**Préconisation du paysagiste conseil pour la DREAL de Corse**  
**Jean-Pierre CARRETTE**

**Objet :** Dossier n° F09416P020-Canton d'Ajaccio I : Examen au cas par cas, aménagement et requalification de la Route des Sanguinaires-RD 111

CANTON AJACCIO I  
RD 111  
COMMUNE D'AJACCIO  
Projet d'aménagement sur la route des Sanguinaires  
**SECTION 3**

PLANCHE 3 - Après prise en compte des préconisations

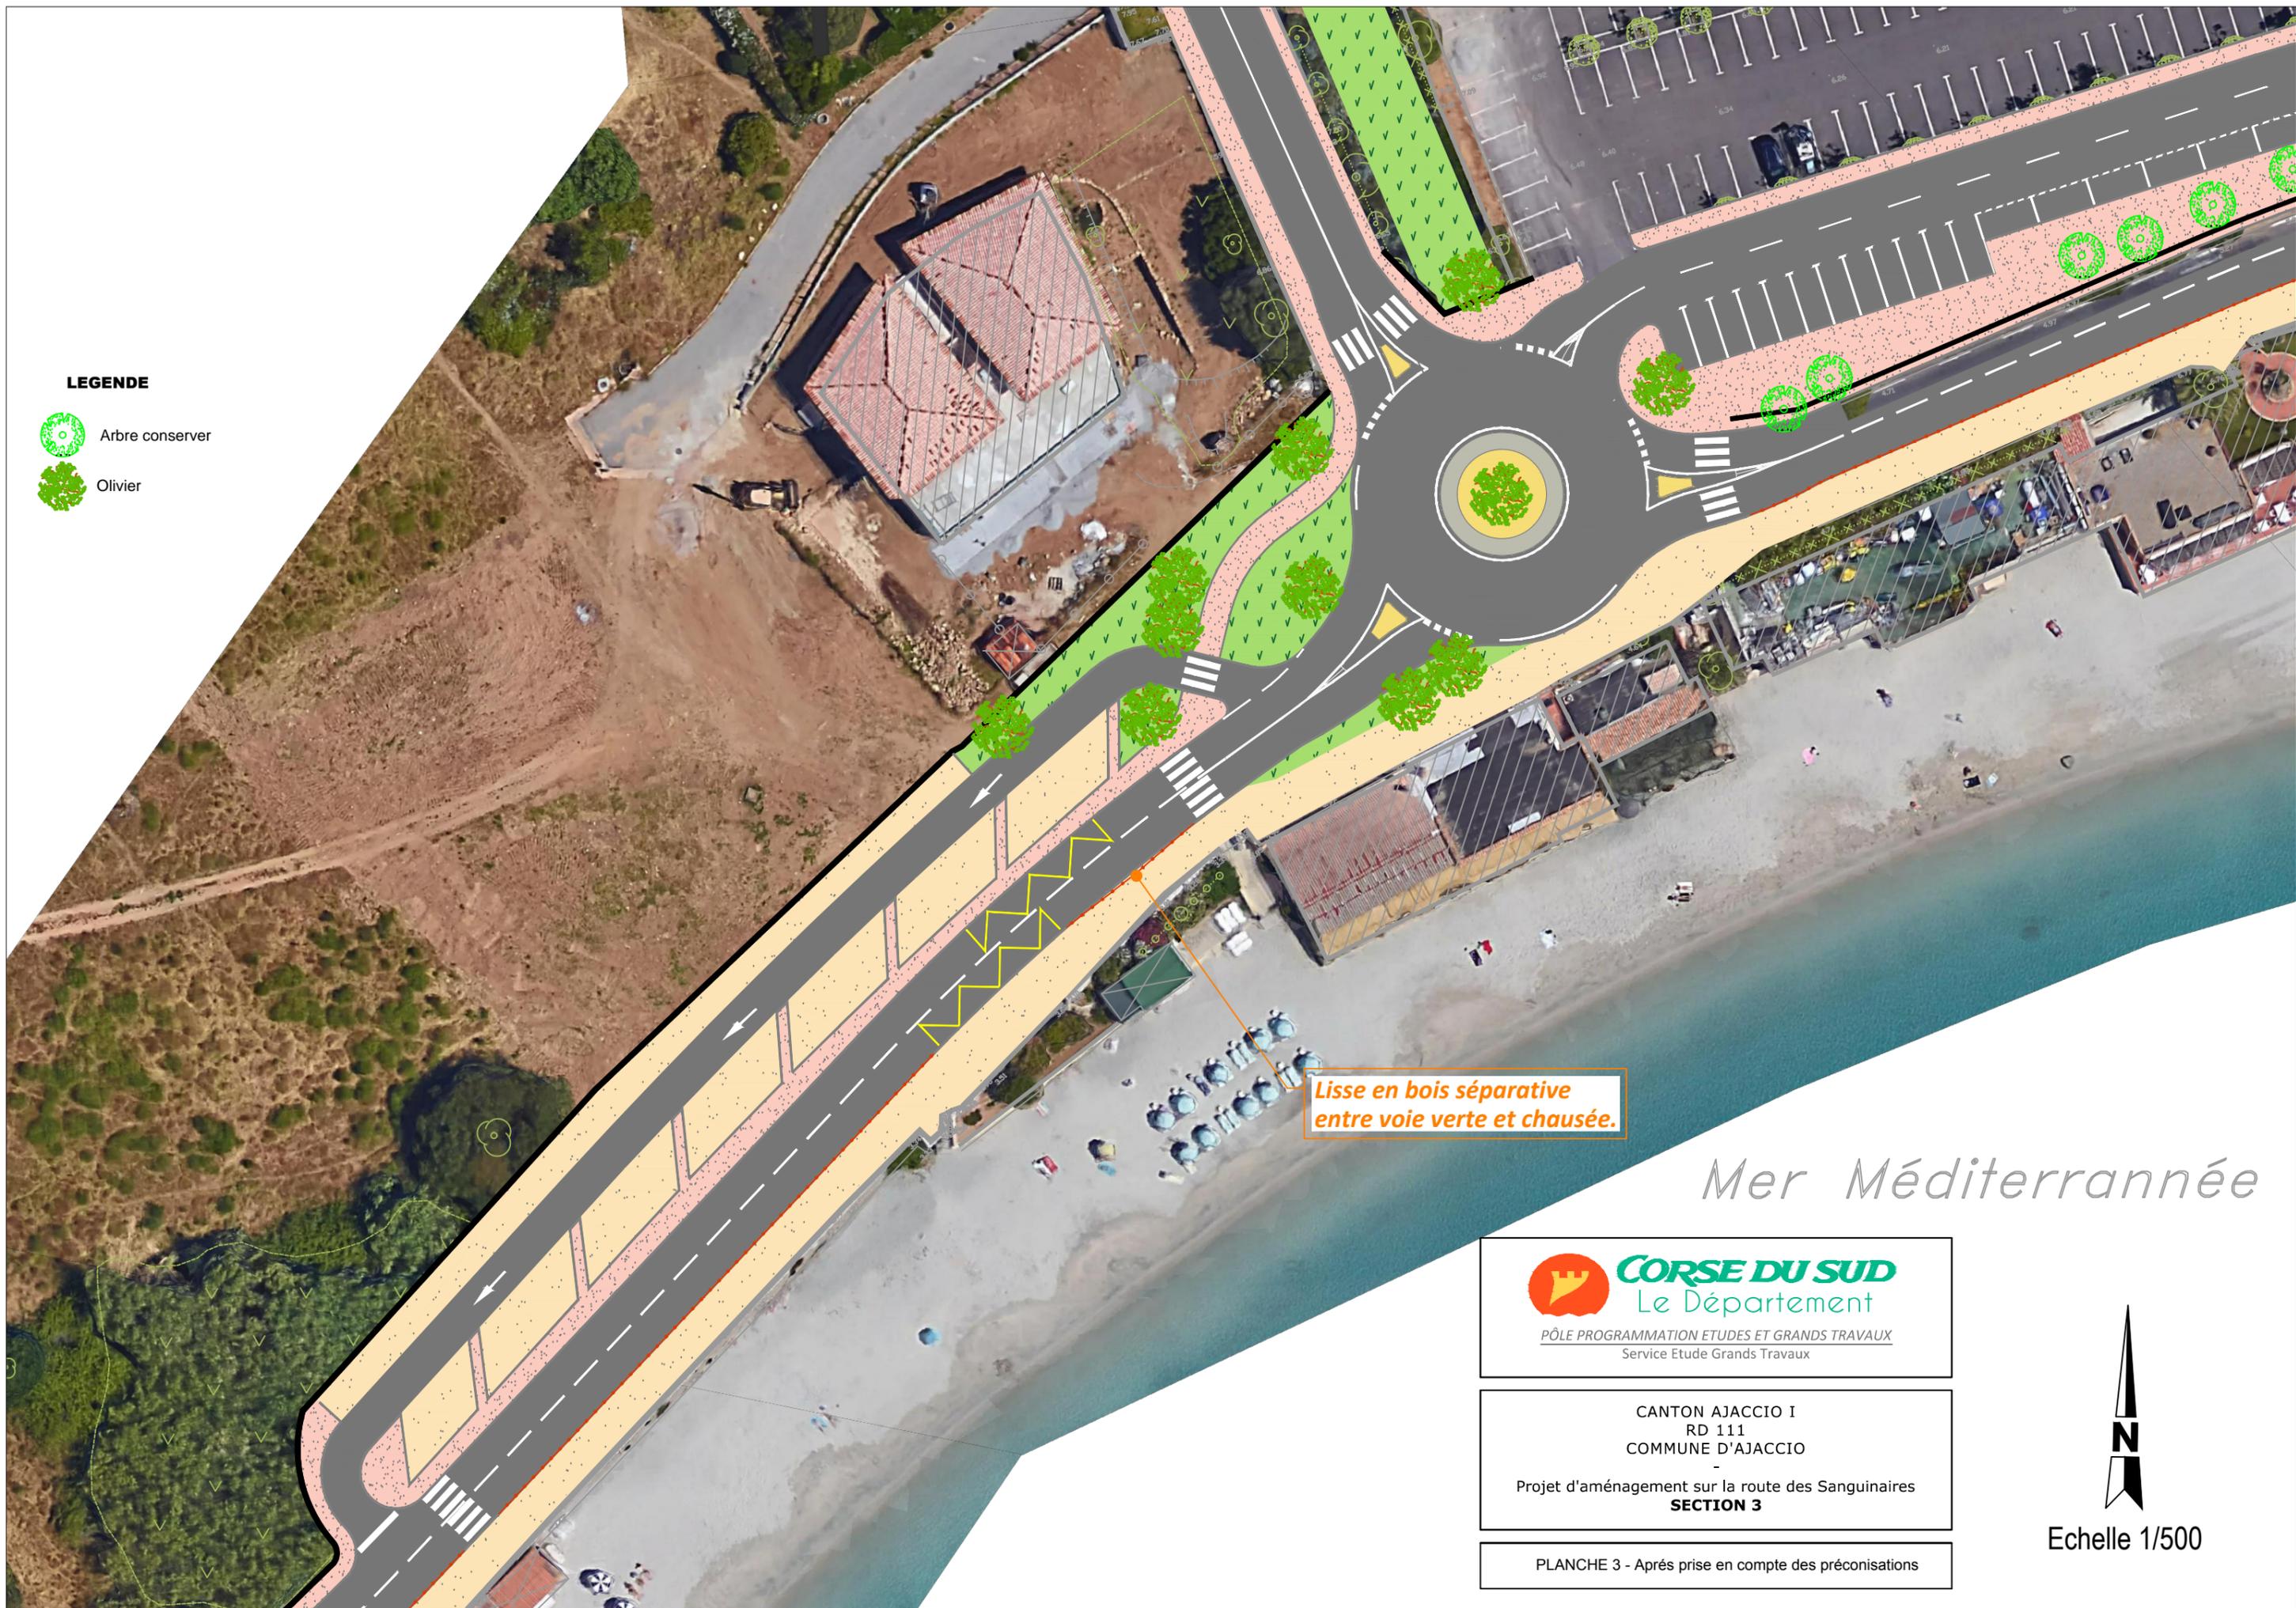
Planche 3 Spécifier que les places conservées côté mer sont dédiées en priorité aux livraisons et aux personnes à mobilité réduite Remarques prises en compte cf plans.

Ne pas prévoir de stationnement en épi le long de la voie (dangers lors des manœuvres, véhicules longs empiétant sur la chaussée...), adopter le stationnement longitudinal en le prolongeant vers l'ouest pour avoir sensiblement le même nombre de places. Voir remarques planche 2 - section 2

- Planches 2 & 3 Le long des stationnements, côté mer, il conviendrait de matérialiser au sol la bande de trottoir afférente au stationnement (ouverture des portières...) et la voie verte qui doit être circulaire en vélo sans trop de danger. Remarque prise en compte.  
Il convient d'éloigner davantage cette voie verte de la chaussée partout où cela est possible. Tout au long du projet, nous avons éloigné la voie verte au maximum de la chaussée dès que cela est possible à la vue des contraintes techniques (faibles emprises, largeur voirie, giration...).

**Elargissement de l'arrêt de bus et muret en en pierre faisant office de banc.**

**Lisse en bois séparative entre voie verte et chaussée.**

**Matérialisation au sol de la bande de trottoir afférente au stationnement.**

*Lisse en bois séparative  
entre voie verte et chaussée.*

PLANCHE 3 - Après prise en compte des préconisations

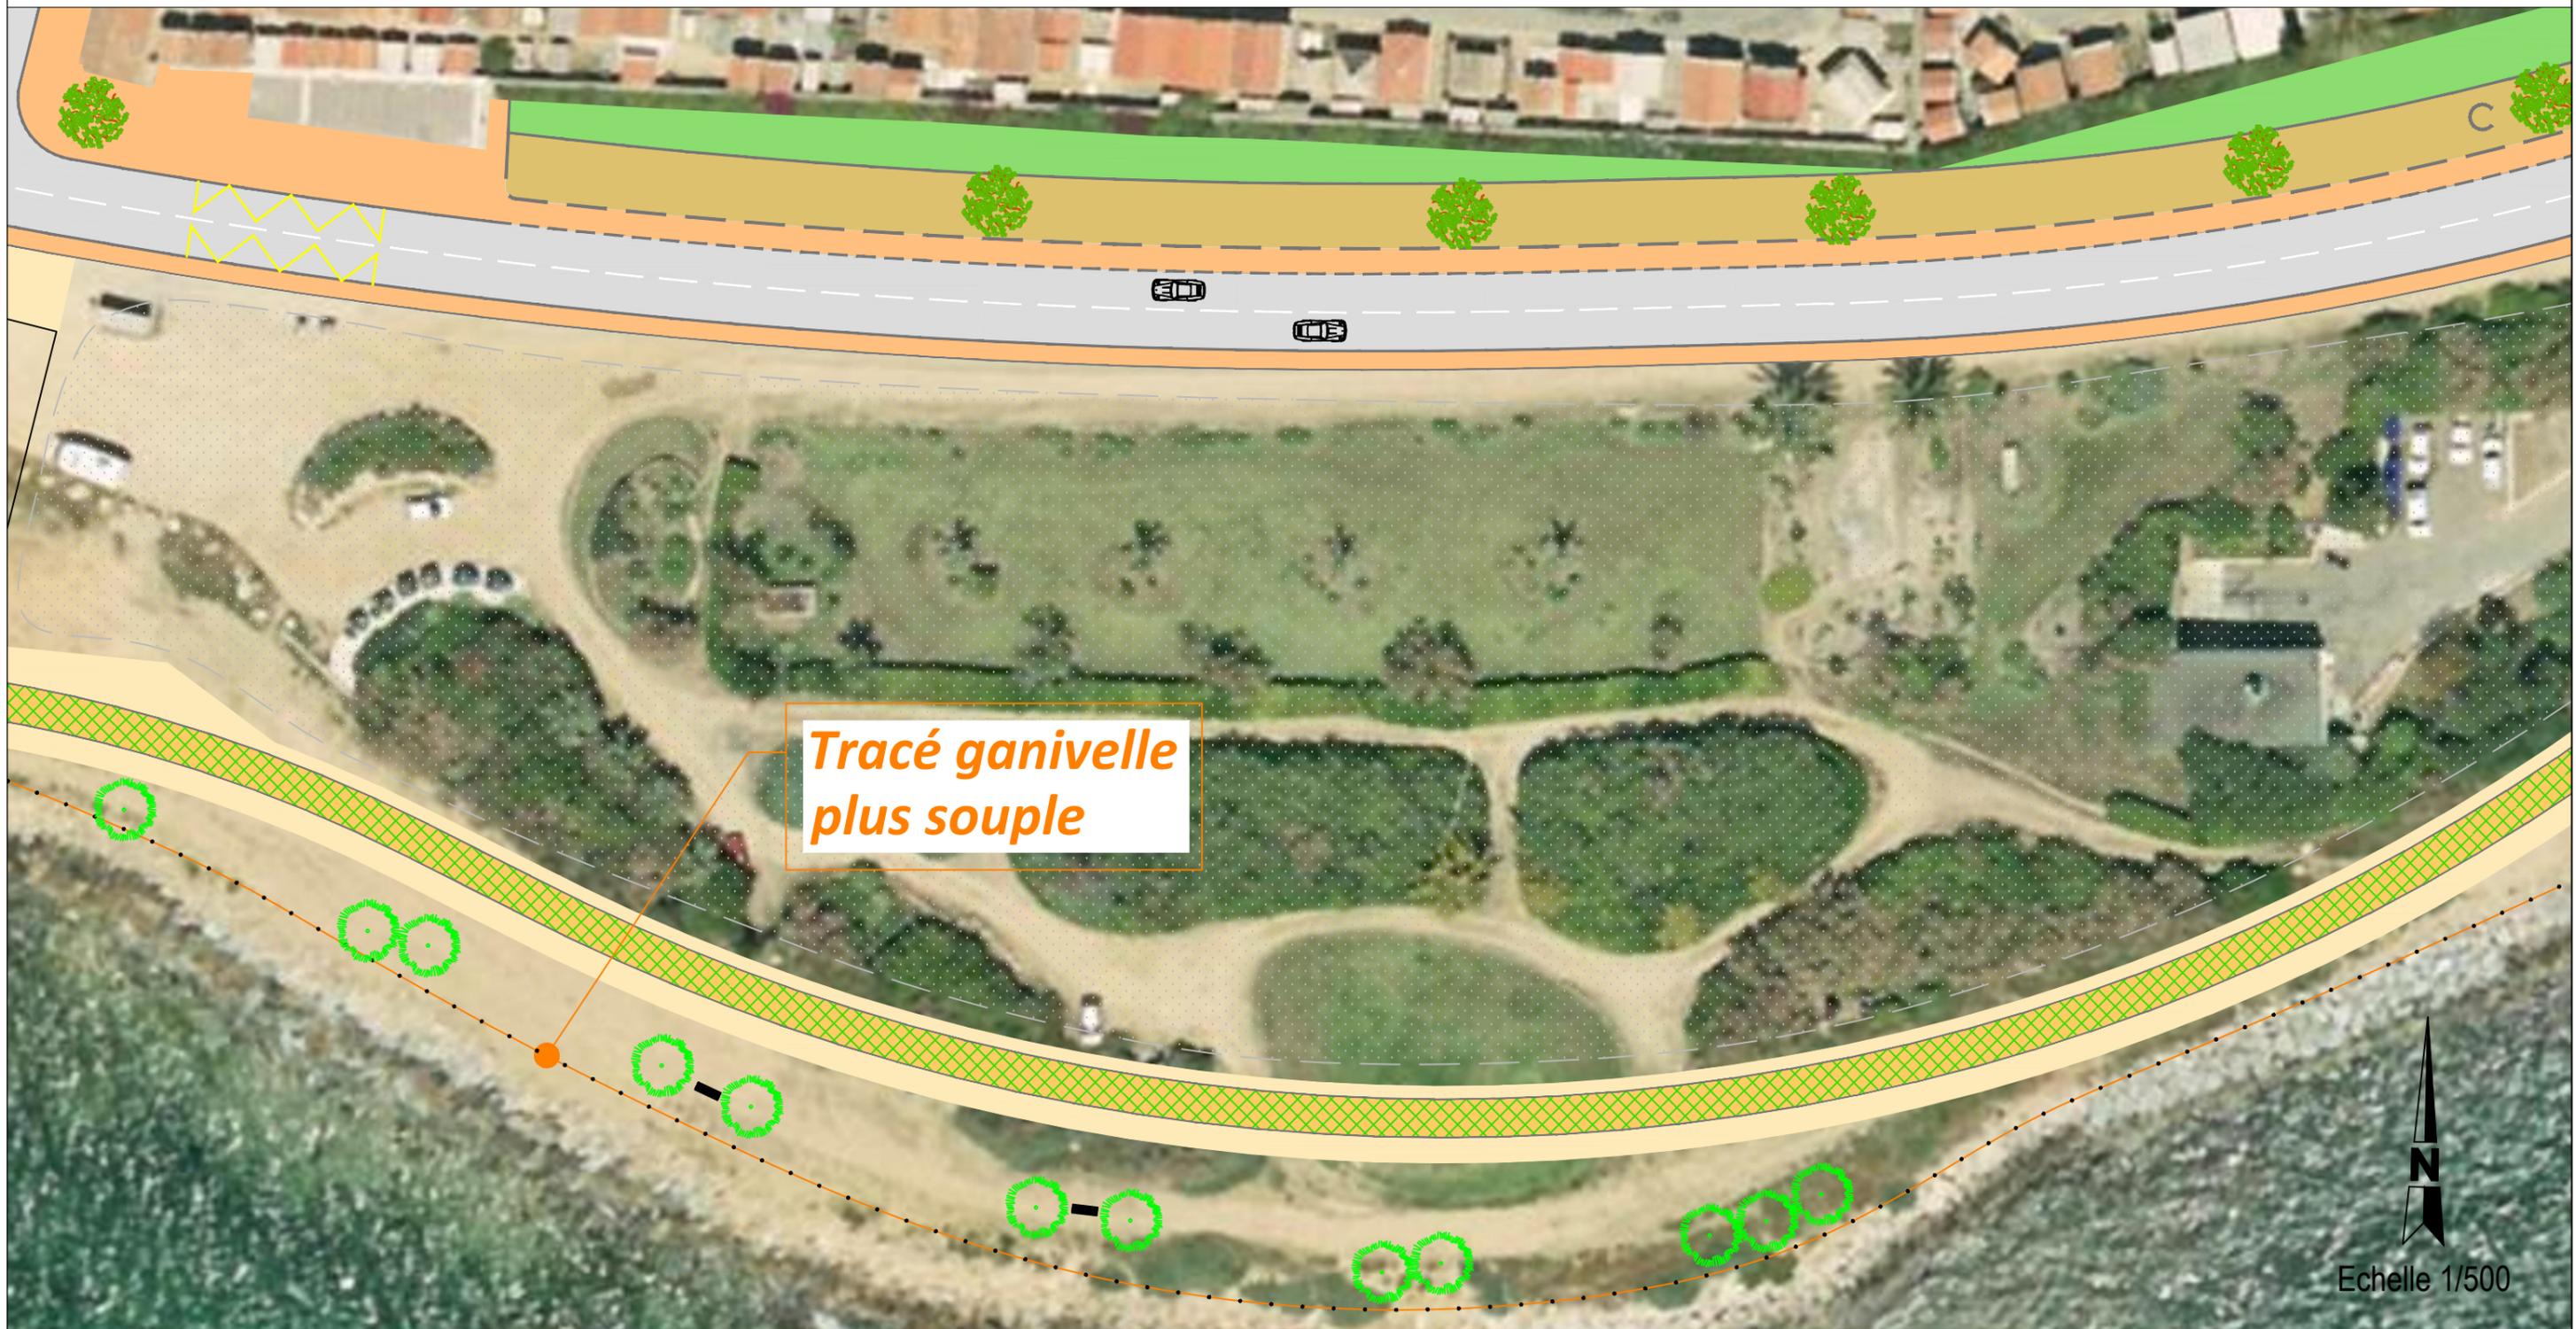
Planche 3 Pins parasols à répartir de façon plus naturelle, en modulant leur éloignement et en les regroupant en certains endroits. Bancs à placer de part et d'autre du cheminement, en retrait de celui-ci, de préférence pour offrir la vue sur mer. Adopter un tracé plus souple des ganivelles et/ou lisses en front de mer.

L'ensemble des remarques sont prises en compte : cf plans

*Tracé ganivelle plus souple*
